**Унификация технических предписаний и правил безопасности
на внутренних водных путях: Рекомендации, касающиеся
согласованных на европейском уровне технических предписаний,
применимых к судам внутреннего плавания
(пересмотренная резолюция № 61)**

Добавления и поправки к пересмотренной Резолюции № 61

Записка секретариата

Рис. 4–3.7
Шкала обмера/осадок

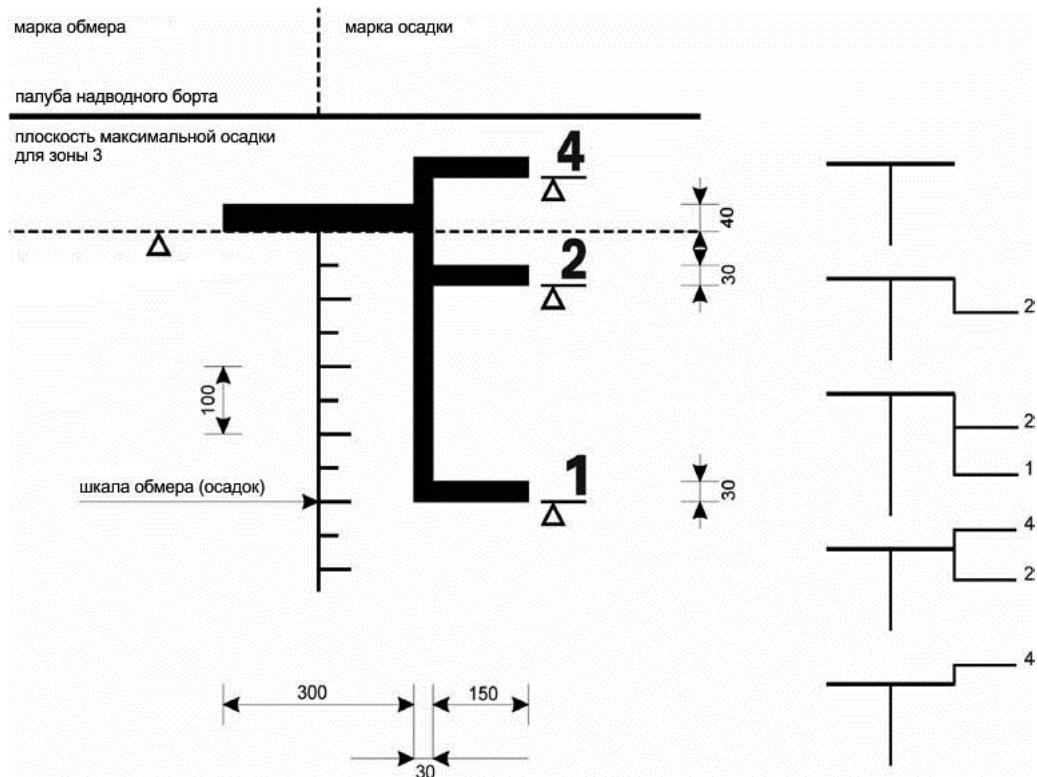
4–3.7 Для судов, эксплуатируемых в зонах, иных чем зона 3 (зоны 1, 2 или 4) дополнительно к носовым и кормовым маркам осадки, предусмотренным в пункте 4–3.3, наносится вертикальная линия, на которую наносятся одна или, в случае нескольких зон, несколько дополнительных марок осадки в виде линий длиной 150 мм в направлении к носу судна в дополнение к марке осадки для зоны 3.

Толщина данных вертикальной и горизонтальной линий должна составлять 30 мм. В дополнение к марке осадки в направлении к носу судна указываются соответствующие номера зон в виде цифр размерами 60 мм высотой и 40 мм шириной¹ (см. рис.4–3.7).

Нижняя кромка каждой линии надводного борта марки осадки должна соответствовать надводному борту, установленному для соответствующей зоны плавания плоскости максимальной допускаемой осадки, установленной для соответствующей зоны плавания.

Рис. 4–3.8
Грузовая марка

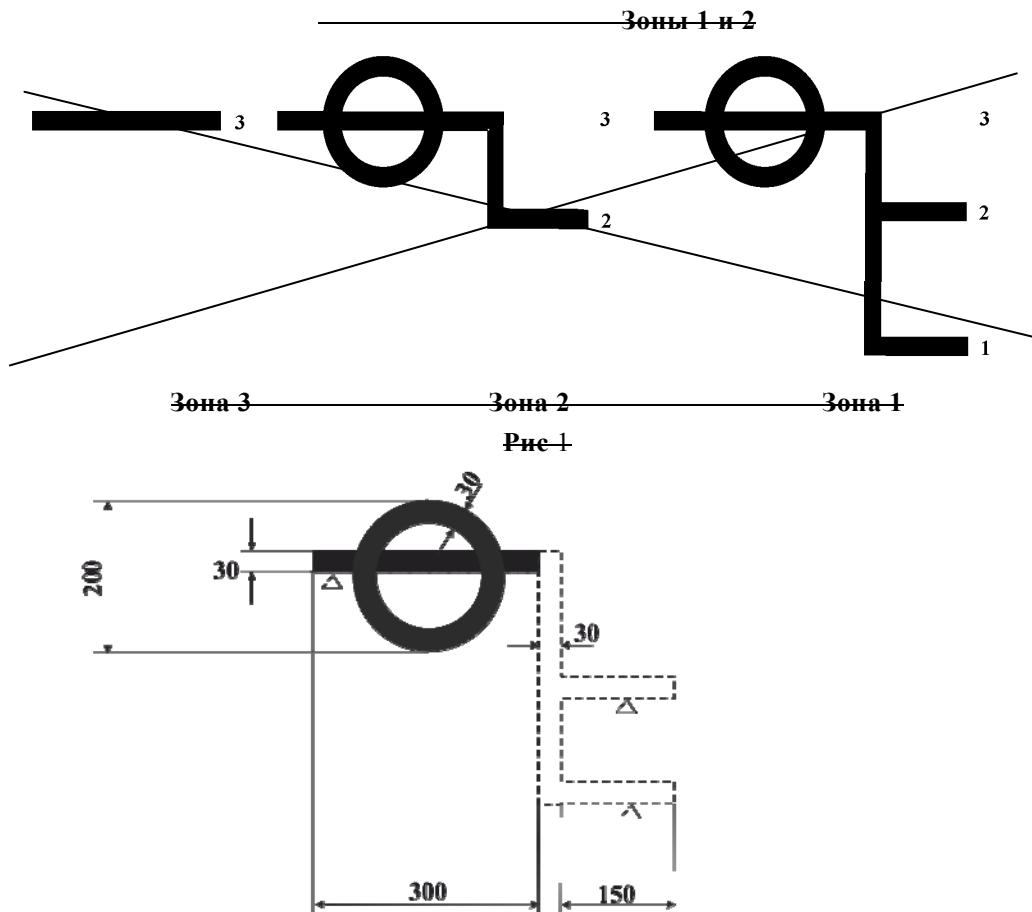
4.4.1.2 4–3.8 Грузовая марка судов, предназначенных для зоны 3, состоит из горизонтальной полосы длиной 300 мм и шириной 40 мм. Марка обмера/осадок для зон 1 и 2, расположенная на миделе, может быть заменена грузовой маркой.

Грузовая марка ~~для зоны 1 и 2~~ состоит из кольца, пересеченного по центру горизонтальной линией, с дополнительными линиями надводного борта в случае необходимости.

Ширина кольца и всех прочих линий грузовой марки – 30 мм, наружный диаметр кольца – 200 мм, длина горизонтальной линии, пересекающей кольцо – 300 мм, и размеры цифр, указывающих зоны, составляют 60 x 40 мм (рис. 4–3.8).

Центр кольца должен находиться на миделе судна. Горизонтальная линия, пересекающая кольцо, нижней своей кромкой должна проходить через его центр и являться линией надводного борта.

Если судно предназначено для судоходства в различных зонах плавания, то в направлении носа от центра кольца наносятся вертикальная черта и дополнительные линии надводного борта длиной 150 мм.

Рис. 4–3.9

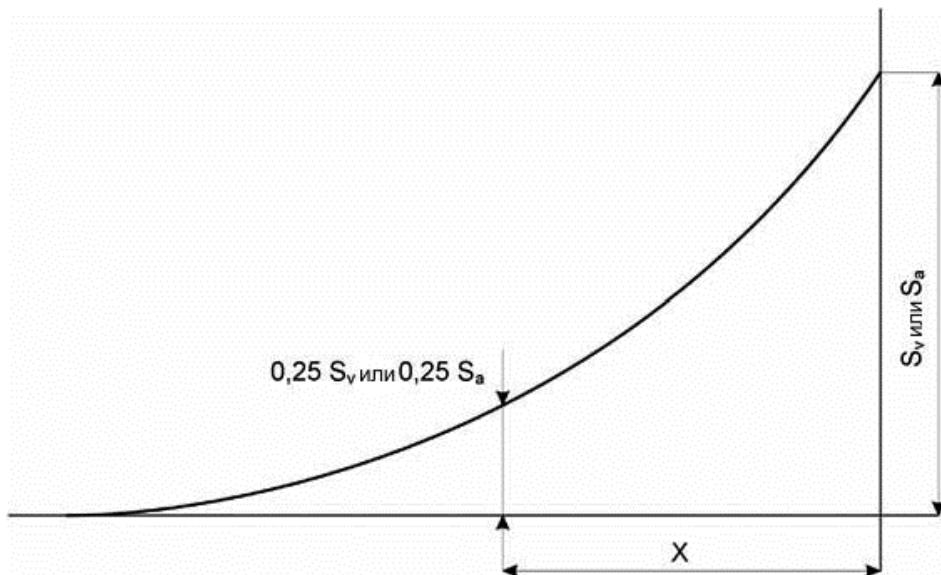
- S_v* фактическая седловатость на носовом перпендикуляре в мм; в любом случае величина *S_v* не должна превышать 1000 мм;
- S_a* фактическая седловатость на кормовом перпендикуляре в мм; в любом случае величина *S_a* не должна превышать 500 мм;
- p* коэффициент, рассчитываемый по следующей формуле:

$$p = 4 \cdot \frac{x}{L}$$

x расстояние, измеряемое до абсциссы точки, в которой седловатость равна $0,25 S_v$ или $0,25 S_a$ и S_a равняется $0,25$ (см. рис. 4–3.9).

В любом случае значение коэффициента p не должно превышать 1.
